Landiras, Jeudi 2 décembre 2021

C'est à ce titre qu'elle participe à l'enquête publique pour le projet d'installation d'une centrale photovoltaïque au sol d'environ 51 hectares sur la commune de Noaillan, scindée en deux parties, une au nord et l'autre au sud de la RD 3 reliant Villandraut à Bazas. Ce projet s'implante sur des surfaces agricoles majoritairement dédiées à des grandes cultures (maïs, asperges) et à la production de volailles.

1 - Conditions de réalisation de la Centrale de Production d'Énergie Solaire Font de la Lève de Noaillan

- Le bilan carbone de la centrale photovoltaïque et la lutte contre le réchauffement climatique

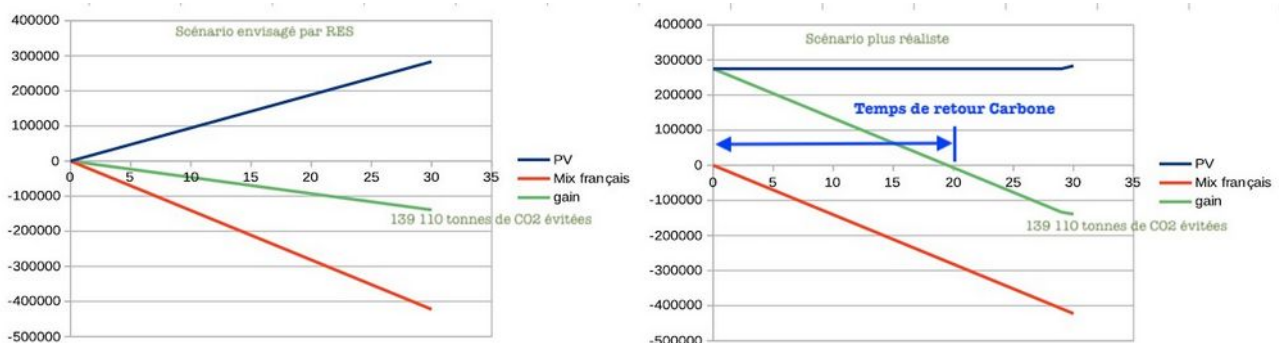
Il faut noter la très mauvaise « compréhension » de ce qu'on appelle une ACV (Analyse du Cycle de Vie) par le porteur du projet. Et l'utilisation de la « linéarisation » de la production de CO₂ sur les 30 ans de production de la centrale qui fausse la réalité.

La simplification faite par RES (schéma de gauche) provoque une vision erronée des impacts carbone. Le schéma de droite donne une vision plus réaliste retenant une « dette carbone initiale » avec l'hypothèse des émissions régulières du mix français sur 30 ans. On constate alors la **présence d'un temps de retour carbone (ou CO₂) pour éponger la dette initiale : contrairement à l'indicateur « électricité » où au bout de 1,5 à 3 ans la centrale PV restitue l'énergie grise qui a été utilisée pour sa fabrication et construction, il faudra attendre 20 ans, avec les chiffres donnés par RES, pour que la centrale PV équilibre la dette carbone initiale .**

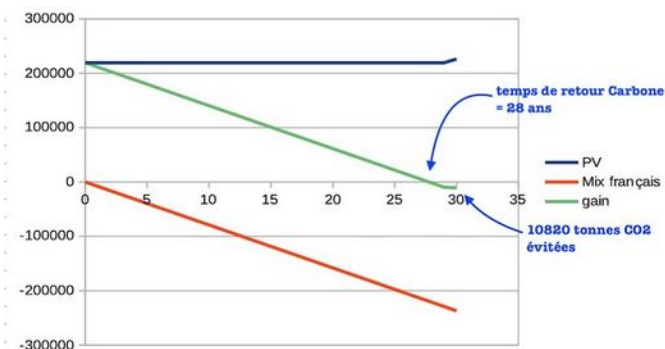
Avec ces deux chiffres, nous corrigeons comme suit les gains annoncés par RES : « *Gaz à effet de serres évités par la production d'électricité très peu carbonée : en exploitation, le parc permettra d'éviter **361 tonnes de CO2 émis par an** comparativement au taux moyen d'émission du mix énergétique français (43,9 g CO2eq/kWh au lieu de 46g CO2eq/kWh selon l'ADEME et RTE), soit **10 820 tonnes de CO2 évitées sur les 30 ans d'exploitation du parc.** »*

Nous notons que ce gain CO2 évité ne représente que **8 %** du gain initial annoncé par RES.

Si on se réfère à ces nouveaux chiffres (43,9 g CO2eq/kWh et 46g CO2eq/kWh) le **temps de retour Carbone est de 28 ans, c'est à dire proche de la durée d'exploitation de la centrale PV.**

Figure 11 : Variation des stocks de carbone organique selon l'affectation des sols en France (source Ademe – rapport « Carbone Organique des sols »)

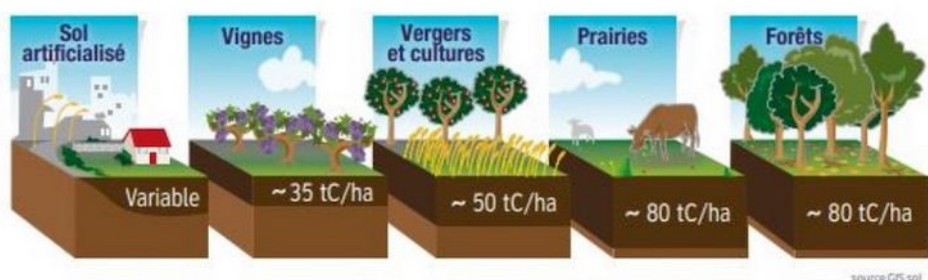
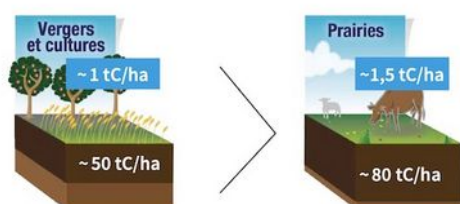
Sur le schéma ci-dessus, les données des stocks carbone selon l'affectation des sols sont des moyennes pour des sols en équilibre. Si le passage de cultures à prairies stockera du Carbone, **il le fera au bout d'un certain temps, car il faudra que la prairie s'installe durablement à la place des zones de maïs irriguées pour pouvoir stocker du Carbone dans les 30 premiers centimètres du sol.** Il est à noter également que très peu de Carbone sera stocké en surface.
